改善箇所説明図

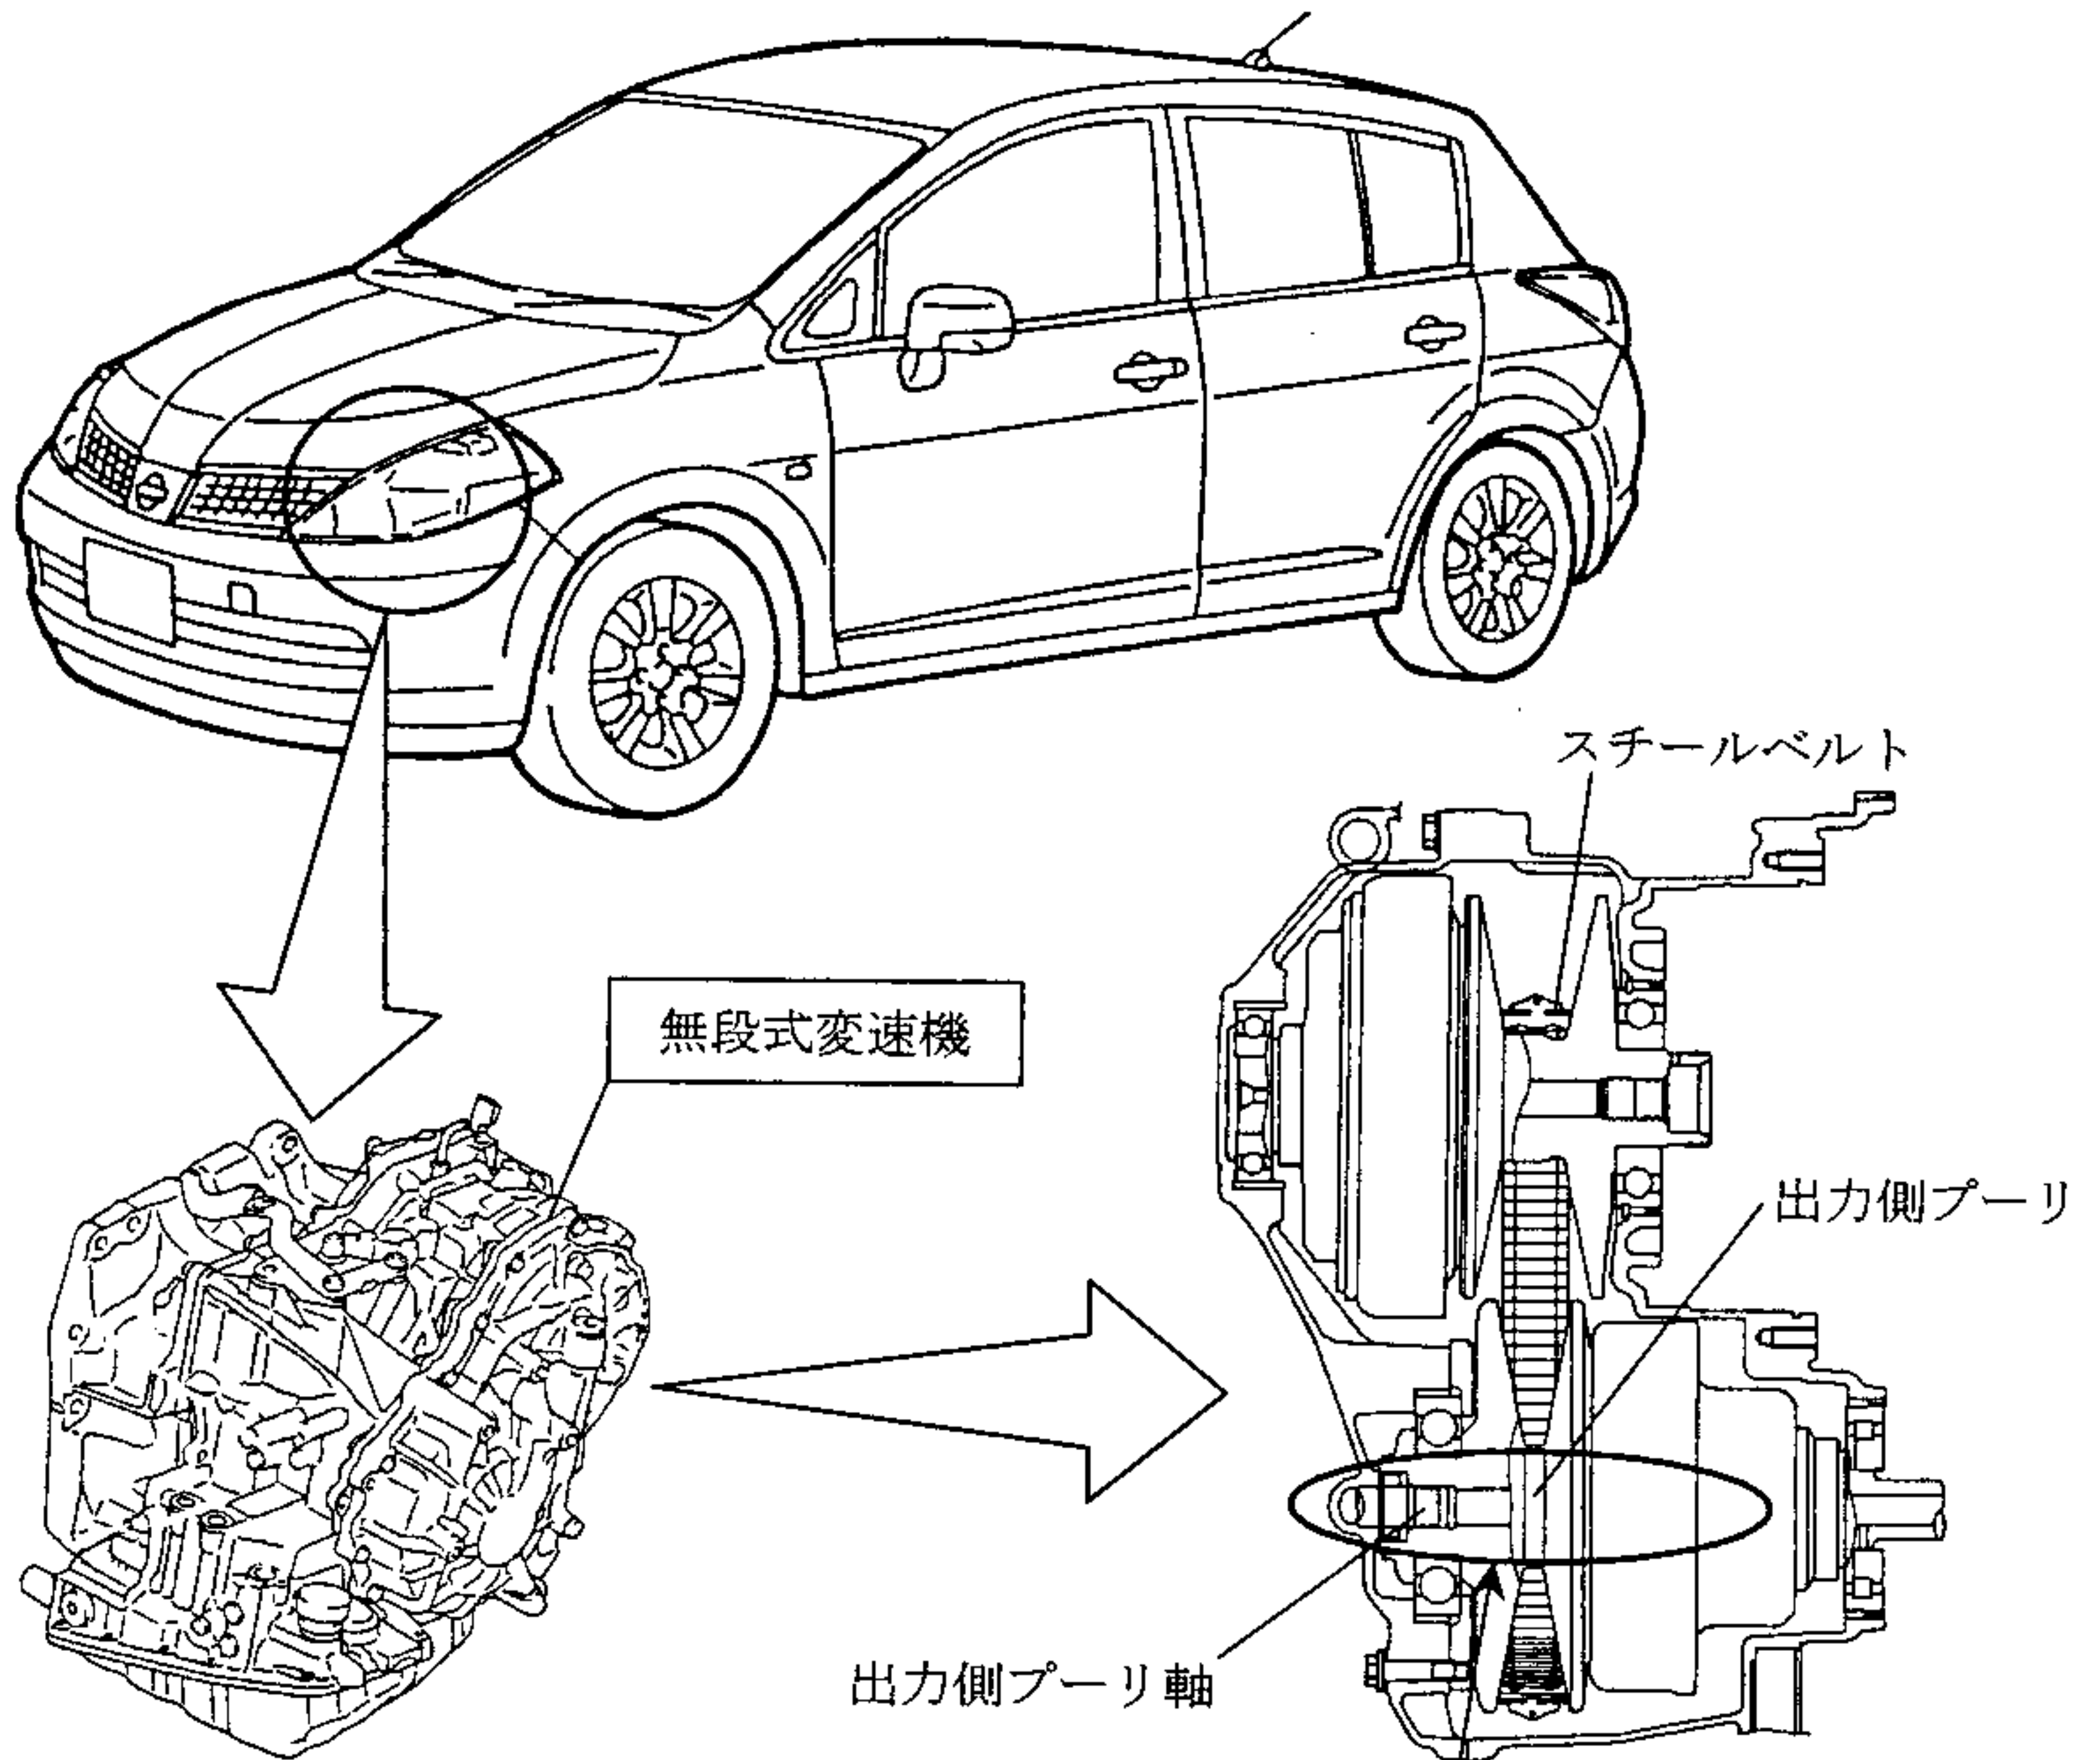
基準不適合発生箇所

無段式変速機において、出力側プーリ軸に異品を組み付けたものがあるため、スチールベルトが通常のプーリー接触部と異なる部位と干渉して、スチールベルトが傷付くおそれがある。そのため、そのまま使用を続けると、スチールベルトが破損して走行不能にいたるおそれがある。

改善の内容

全車両、無段式変速機を良品と交換する。

識別：銀色のシールをモデルナンバープレートの右横に貼り付ける。
